**PREVOST**ENREGISTRÉ - REGISTERED
ISO 9001 & ISO 14001**BULLETIN
DE
GARANTIE**

Bg09-23

DATE : JANVIER 2010	SECTION : 23 - Accessoires
EXPIRATION: JANVIER 2012	
SUJET : BRIDE DE FIXATION DU TUYAU D'ÉCHAPPEMENT DU PRÉCHAUFFEUR

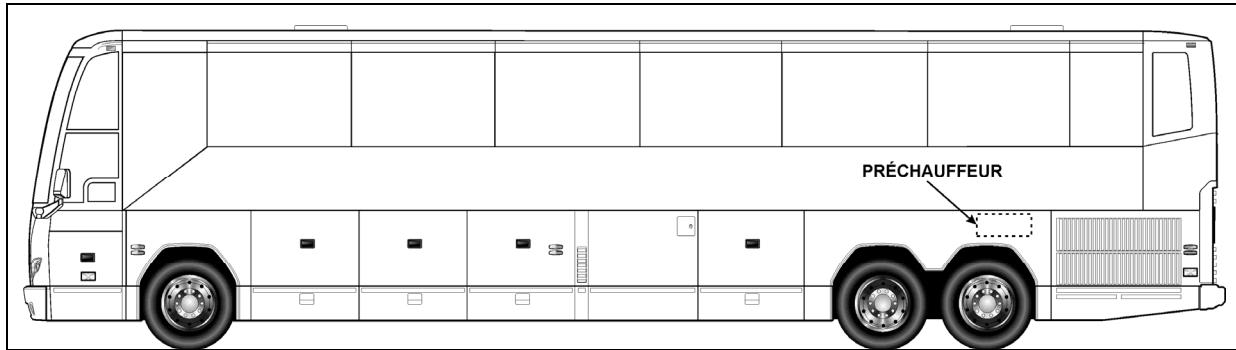
Sur les véhicules visés par ce bulletin et équipés d'un préchauffeur, il y a possibilité que la bride de fixation du tuyau d'échappement du préchauffeur ne soit pas positionnée correctement.

S'assurer que la bride de fixation est située au-dessus du panneau garde-boue et non en-dessous.

1. Vérifier si la bride de fixation du tuyau d'échappement du préchauffeur se trouve au-dessus ou en-dessous du panneau garde-boue qui se trouve au-dessus de la roue gauche arrière de l'essieu porteur.
2. Dans le cas où la bride est située en-dessous, il faut la démonter et la repositionner.

1. Démonter l'aile gauche arrière.
2. Retirer la bride située sous le panneau garde-boue et la repositionner au-dessus du panneau.
3. Remonter l'aile gauche arrière.
